1 概要	……p.4~
2 基準地震動の策定方針	
2.1 基本方針	……p.28~
2.2 地震動の顕著な増幅を踏まえた基準地震動の策定方針	……p.32~
2.3 免震構造の採用を踏まえた基準地震動の策定方針	……p.47~
3 基準地震動の策定	……p.74~
3.1 応答スペクトルに基づく手法による基準地震動	……p.77~
3.2 断層モデルを用いた手法による基準地震動	……p.106~
3.3 震源を特定せず策定する地震動による基準地震動	……p.128~
4 まとめ	……p.138~
補足説明資料	……p.159~

2022年4月15日 第1041回審査会合コメント及び回答概要一覧

<断層モデルを用いた手法による地震動評価結果の比較 (加速度時刻歴波形) (破壊開始点1~3) >
(直下ケース② (地震動の顕著な増幅を考慮しない) (プレート間地震))

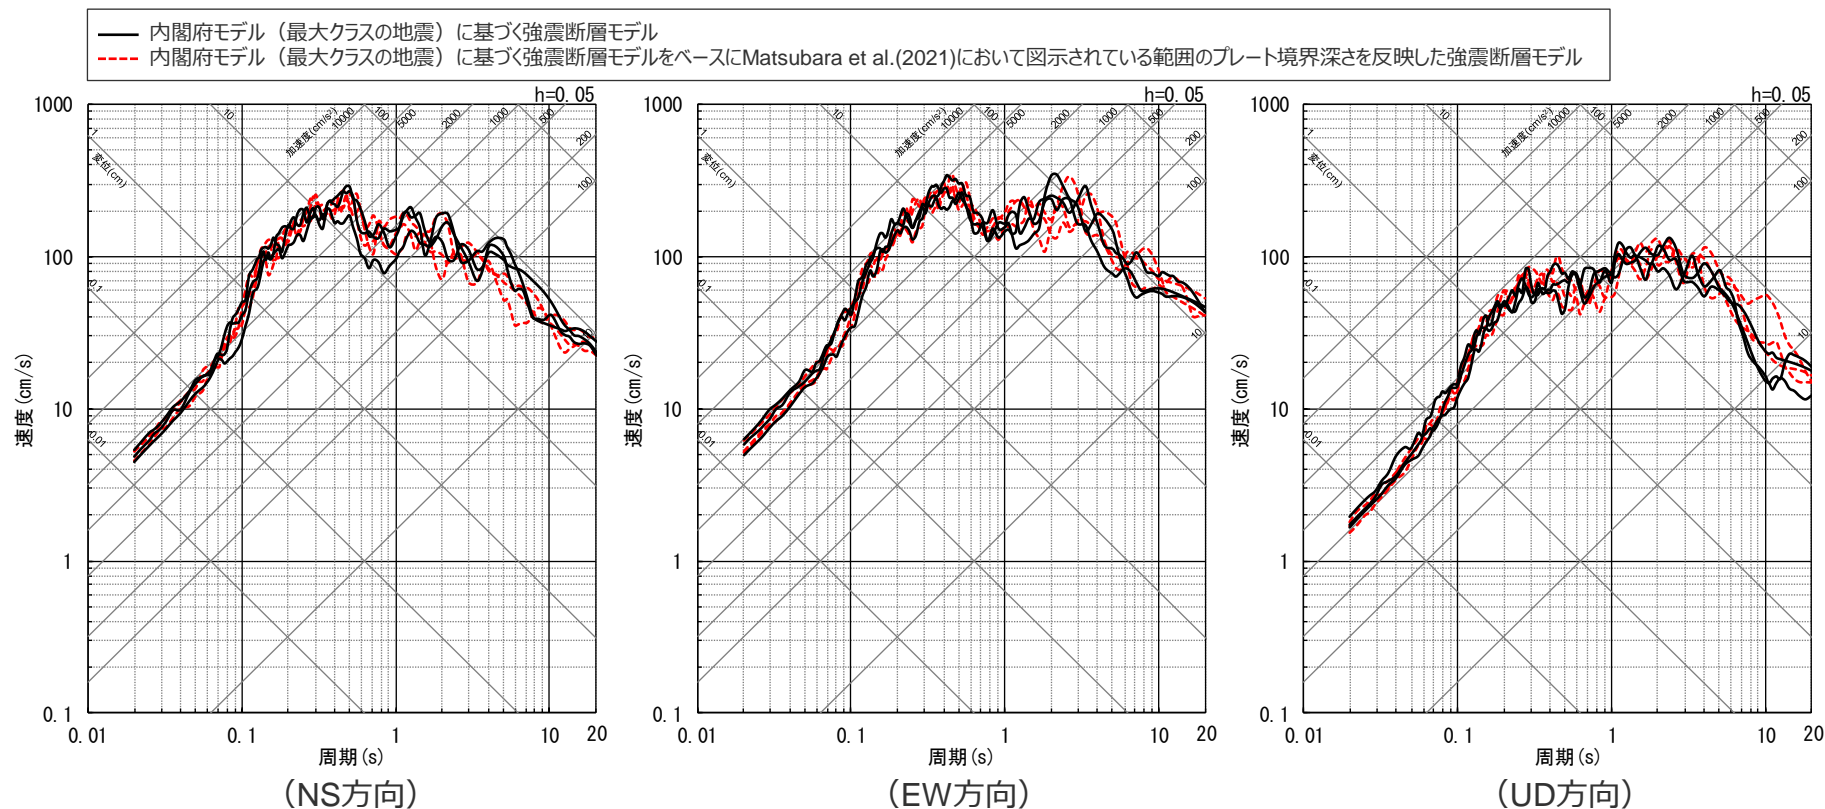
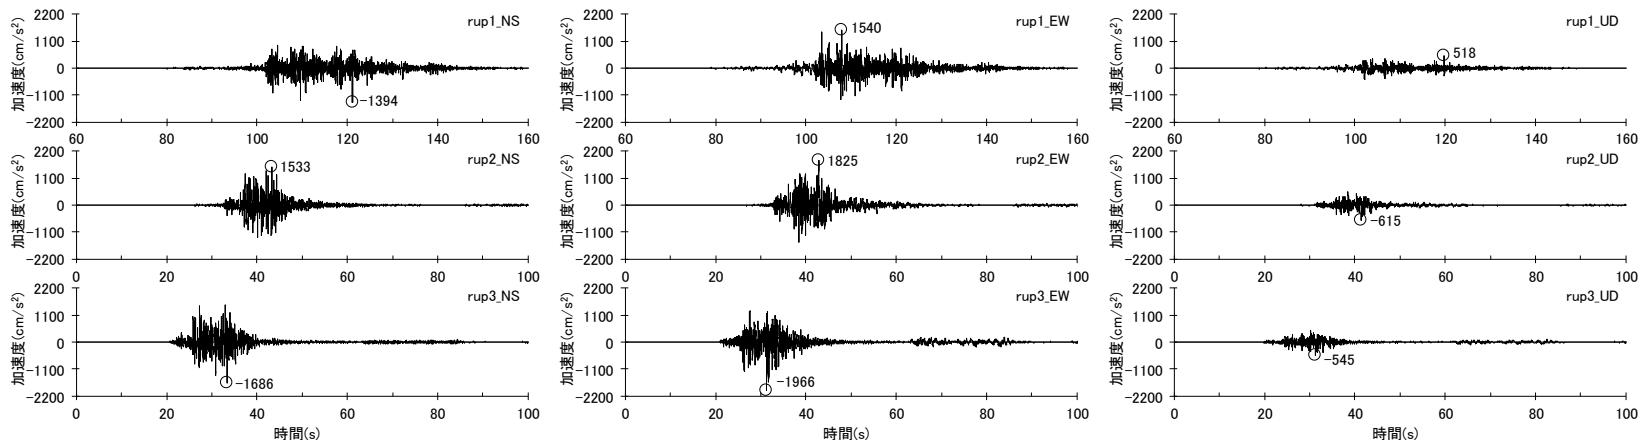
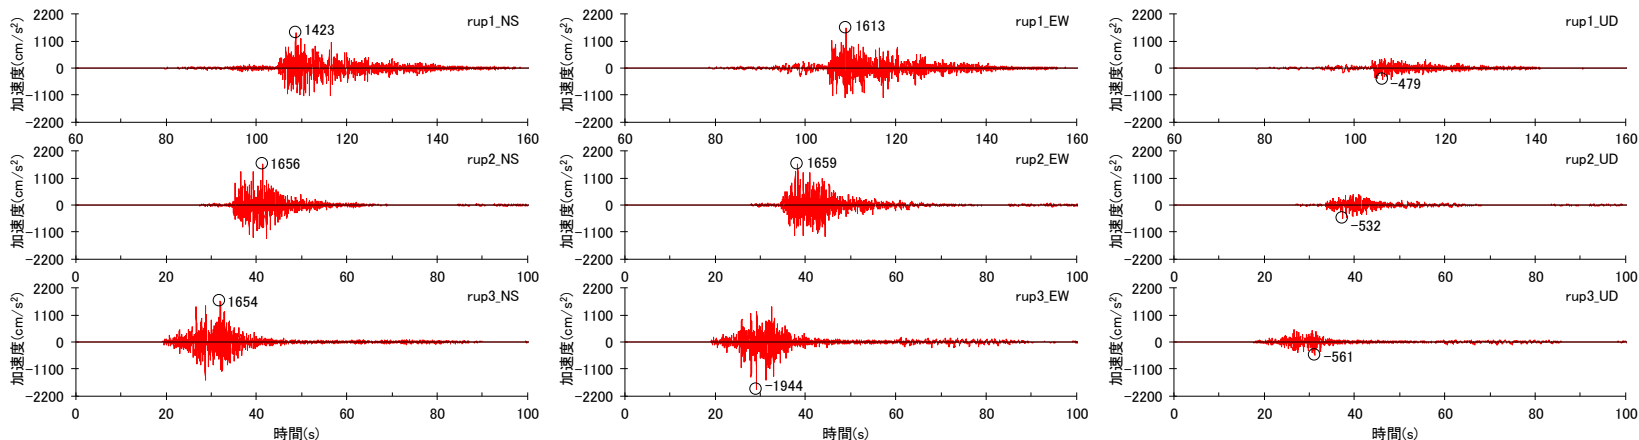
No.	コメント	回答概要	ページ
1	駿河トラフ下に沈み込む東海地域のフィリピン海プレートの形状に関する新たな知見（Matsubara et al.(2021)）の確認について、浜岡原子力発電所の地震動評価に用いている内閣府(2012)のプレート境界の形状と比較して、敷地への影響が支配的な東海SMGA①までの距離が概ね同等となっていることは確認したが、もう少し説明性を上げるため、地震動評価への影響が小さいことを示すこと。	Matsubara et al.(2021)において図示されている範囲のプレート境界深さを反映した強震断層モデルを作成して、断層モデルを用いた手法による地震動評価を行い、内閣府モデル（最大クラスの地震）と地震動評価結果が同程度であることを確認した結果を説明する。	p.201~

- 内閣府モデル (最大クラスの地震) に基づく強震断層モデルについて、敷地への影響が支配的な東海SMGA①を配置した敷地直下及びその周辺に着目して、Matsubara et al.(2021)のプレート境界と断面比較をすると、敷地からやや離れたMatsubara et al.(2021)が推定結果として示している南端のところやや違いが見られるものの、地震動評価に影響が大きい敷地直下を中心に両者は概ね整合している。
- 影響確認のための試算として、内閣府モデル (最大クラスの地震) に基づく強震断層モデルをベースにMatsubara et al.(2021)において図示されている範囲のプレート境界深さを反映し、敷地への影響が支配的な東海SMGA①の断層最短距離Xsh及び等価震源距離Xeqを算定した結果、いずれも内閣府モデル (最大クラスの地震) に基づく強震断層モデルと概ね同等となっている。

○直下ケース① (地震動の顕著な増幅を考慮しない) を対象とした断層モデルを用いた手法による地震動評価結果について、Matsubara et al.(2021)において図示されている範囲のプレート境界深さを反映した場合の地震動レベルは、内閣府モデル (最大クラスの地震) に基づく場合と同程度となっていることを確認した。

○直下ケース② (地震動の顕著な増幅を考慮しない) を対象とした断層モデルを用いた手法による地震動評価結果について、Matsubara et al.(2021)において図示されている範囲のプレート境界深さを反映した場合の地震動レベルは、内閣府モデル (最大クラスの地震) に基づく場合と同程度となっていることを確認した。

○直下ケース (地震動の顕著な増幅を考慮) を対象とした断層モデルを用いた手法による地震動評価結果について、Matsubara et al.(2021)において図示されている範囲のプレート境界深さを反映した場合の地震動レベルは、内閣府モデル (最大クラスの地震) に基づく場合と同程度となっていることを確認した。

- 浜岡原子力発電所では、内閣府の南海トラフの巨大地震モデル検討会において複数の研究成果を踏まえてプレート境界の形状が設定された内閣府(2012)の最大クラスの地震の断層モデル（内閣府モデル（最大クラスの地震））を用いて地震動評価を行っている。
- 東海地域のプレート境界の形状を推定した新たな知見（Matsubara et al.(2021)）について、一研究成果ではあるが、地震動評価への影響の確認を行い、地震動評価に影響が大きい敷地直下及びその周辺について内閣府(2012)と概ね整合していることを確認した。
- また、Matsubara et al.(2021)において図示されている範囲のプレート境界深さを反映した強震断層モデルを作成して、断層モデルを用いた手法による地震動評価を行い、内閣府モデル（最大クラスの地震）と地震動評価結果が同程度であることを確認した。
